1.2 Hinweise auf Ursachen und Maßnahmenvorschläge

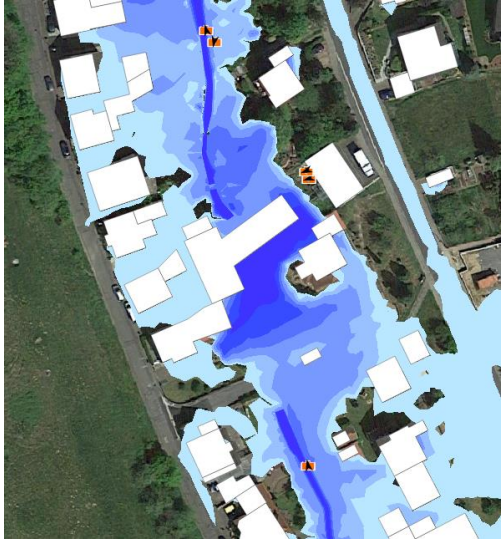
Ort (Hinweisgeber)	Anmerkung
Ebersbacher Str. 86 (Hr. Hein)	 <p>Anwohneranmerkung A: Es gibt einen weiteren Zufluss aus einer Hohle am Hang hinter der Fa. Scheurich</p> <p>Antwort / Rückmeldung: Im DGM ist hier keine ausgeprägte Hohle erkennbar, weshalb der Abfluss flächenhaft mit geringen Wassertiefen abströmt und daher in den Karten nicht erkennbar ist. Der flächenhafte Abfluss wird im Modell aber dennoch erfasst und bündelt sich etwa wie eingezeichnet auf dem Waldweg.</p> <p>Handlungsbedarf: keiner. Die Abweichung zu den Beobachtungen ist gering und kann vernachlässigt werden.</p> <p>Anwohneranmerkung B: Überflutungen im Hof in der Ebersbacher Str. 56 stammen stets von der Straße.</p> <p>Antwort / Rückmeldung: Auch im Modell stammen die Überflutungen im Hof durch Fließwege von der Straße, das Wasser sammelt sich dann an den Gebäuden. Die Fließwege sind aufgrund der geringen Wassertiefen in den Karten jedoch schwer erkennbar.</p> <p>Handlungsbedarf: keiner</p>

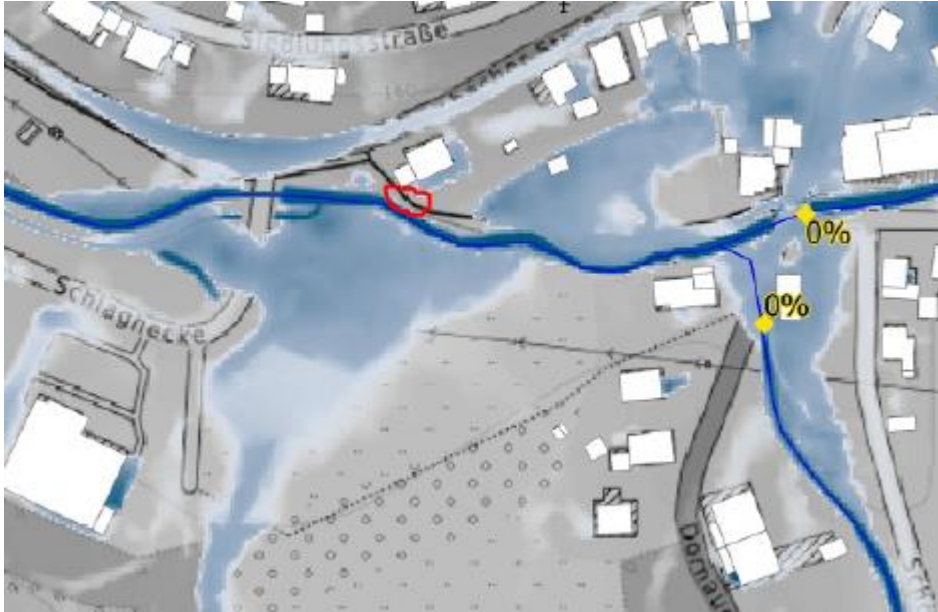
Ort (Hinweisgeber)	Anmerkung
Leidersbach Mitte - Kolpingstraße	 <p>Anwohneranmerkung: In dem markierten Bereich wurde das Grundstück aufgeschüttet.</p> <p>Antwort / Rückmeldung: Nach einer Ortsbesichtigung konnte östlich an den bestehenden Lagerplatz angrenzend keine in jüngerer Zeit vorgenommene Auffüllung festgestellt werden. Der Geländeverlauf schließt fließend an den höher liegenden Lagerplatz an. Die Situation vor Ort wird durch das digitale Geländemodell plausibel wiedergespiegelt.</p> <p>Handlungsbedarf: keiner</p>
Hauptstraße - Bock Schüssler Brautmoden	 <p>Anwohneranmerkung: In den markierten Bereichen des Leidersbachs bestehen Brückenbauwerke. Ein weiterer Brückenneubau ist in Planung.</p> <p>Antwort / Rückmeldung: Bestehende Brücken wurden in den Plänen nicht dargestellt. Sie sind in dem hydraulischen Modell aber berücksichtigt. Gemäß Abstimmung mit der Gemeinde ist eine Sanierung der Brücke an der Kreisstraße vorgesehen. Der Querschnitt wird jedoch gegenüber heute nicht eingengt.</p> <p>Handlungsbedarf: keiner</p>
